Mission régionale d'autorité environnementale
OCCITANIE

**Avis sur le projet de création d'un nouveau centre hospitalier sur la
commune de Lanne (Haute-Pyrénées), mise en compatibilité du
Plan Local d'Urbanisme intercommunal du Canton d'Ossun,
et déclaration d'utilité publique**

N°Saisine : 15 196/ GUNENV

Avis émis le 4 juin 2026

Figure 5 : évolution du règlement graphique du PLUi du Canton d'Ossun – pièces V dossier DUPMECDU

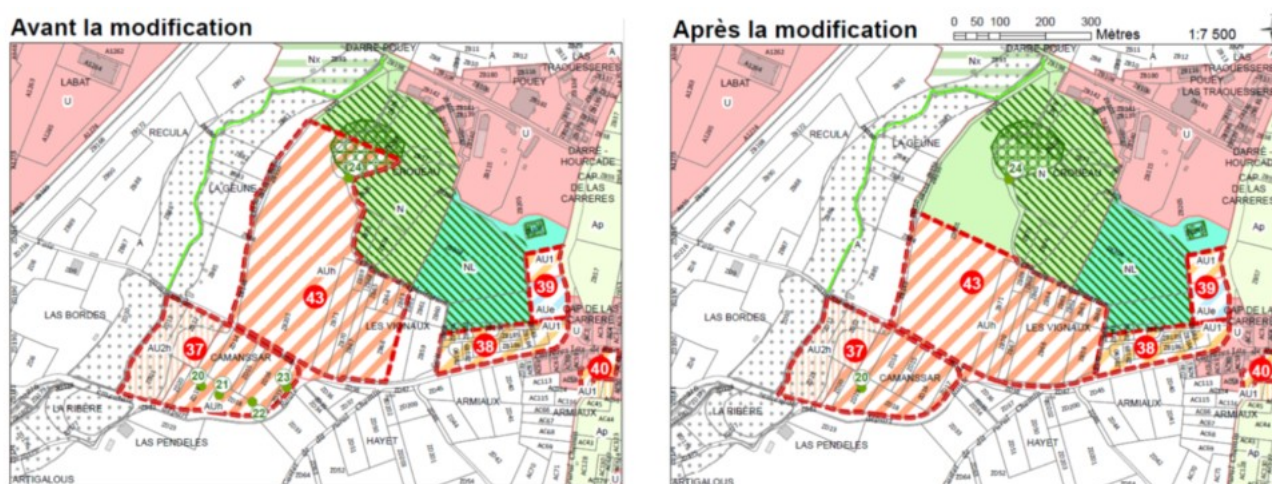
La MRAe considère que les évolutions proposées du PLUi, aussi bien pour les OAP, le règlement graphique et le règlement écrit sont claires et précises. Elles s'appuient sur les besoins ajustés de la création de l'hôpital et des conditions d'accès routières à la suite des études techniques.

Malgré la réduction d'emprise, l'OAP n°43 impacte pour partie un réservoir de biodiversité de plaine. De ce point de vue, elle va à l'encontre des orientations du PLUi et du SCoT du territoire qui préconisent le maintien des réservoirs majeurs de biodiversité.

La MRAe recommande de démontrer que le positionnement de l'hôpital au sein d'un réservoir de biodiversité de plaine est compatible avec les orientations arrêtées dans le PLUi et si nécessaires d'adapter le projet.
